Изх.№14-00-1378/20.03.2017г.

**ВСИЧКИ ЗАИНТЕРЕСОВАНИ ЛИЦА, ОТНОСНО ОБЩЕСТВЕНА ПОРЪЧКА С ПРЕДМЕТ:**

**„ИЗПЪЛНЕНИЕ НА СТРОИТЕЛНИ И МОНТАЖНИ РАБОТИ ЗА ПРОЕКТ „ГРАДСКА СРЕДА - БЛАГОУСТРОЯВАНЕ НА ОТКРИТИ ПУБЛИЧНИ ПРОСТРАНСТВА В ГР. АСЕНОВГРАД“ НА ОБЩИНА АСЕНОВГРАД, ПРОЦЕДУРА ЗА ПРЕДОСТАВЯНИЕ НА БЕЗВЪЗМЕЗДНА ФИНАНСОВА ПОМОЩ: BG16RFOP001-1.001-039 „ИЗПЪЛНЕНИЕ НА ИНТЕГРИРАНИ ПЛАНОВЕ ЗА ГРАДСКО ВЪЗСТАНОВЯВАНЕ И РАЗВИТИЕ 2014-2020“.**

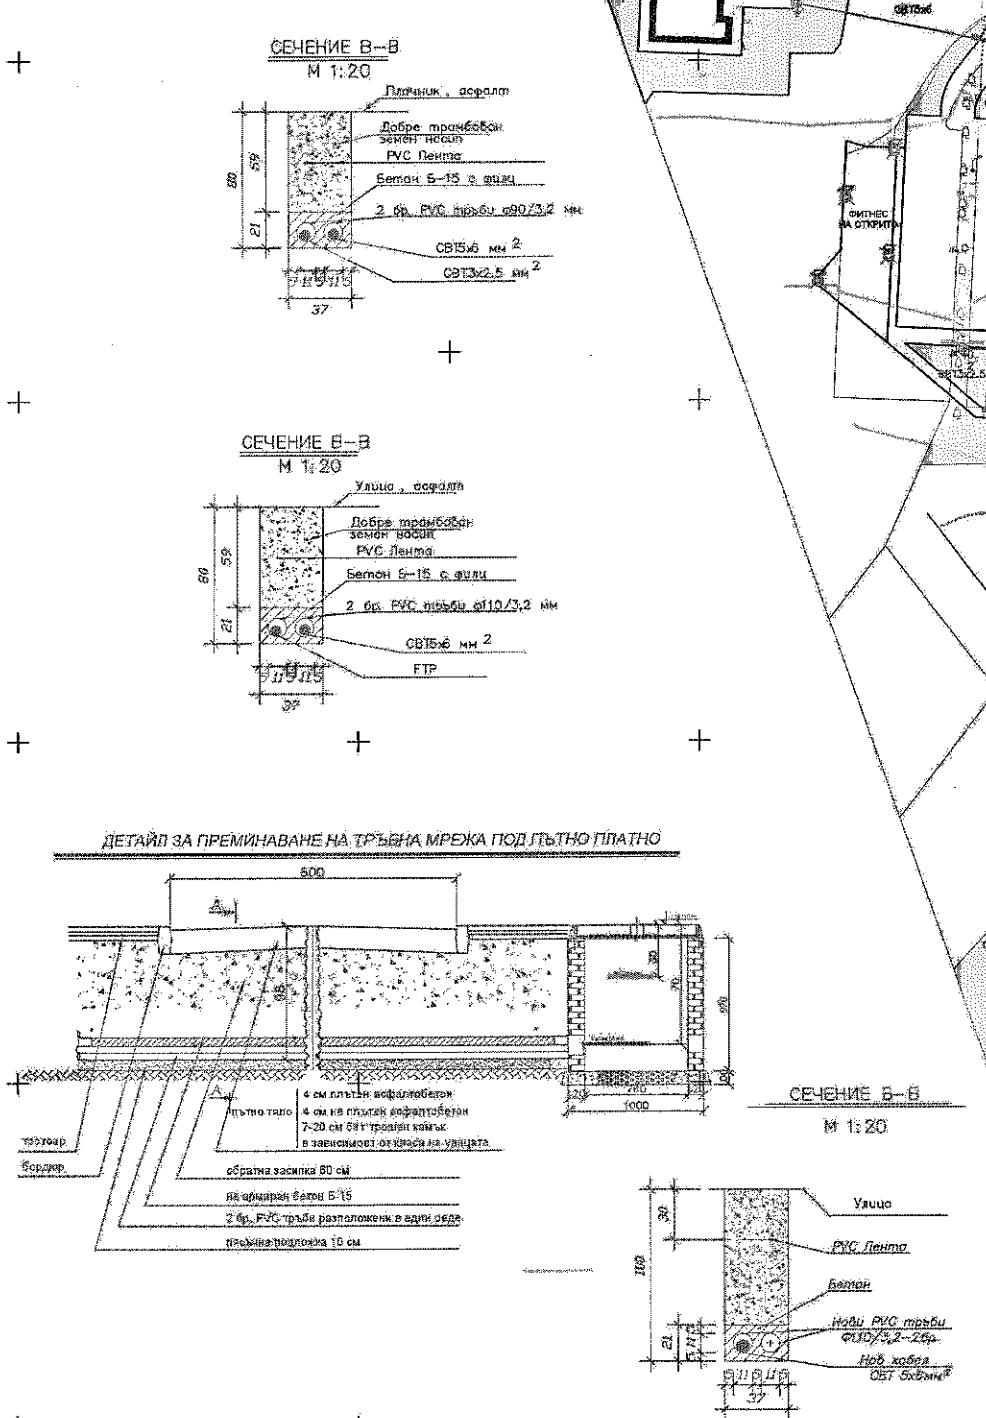
**ВЪПРОС №1:** В количествената сметка няма позиция за остойностяване – полагане на PVC тръби в бетонов кожух, при пресичане на улици и зоната на тротоари.

Моля Възложителят да уточни къде в КСС е необходимо да се остойностят?

**ОТГОВОР №1:** Стойността трябва да се заложи в позицията: „Доставка и полагане на PVC тръба ф110 в изкоп“
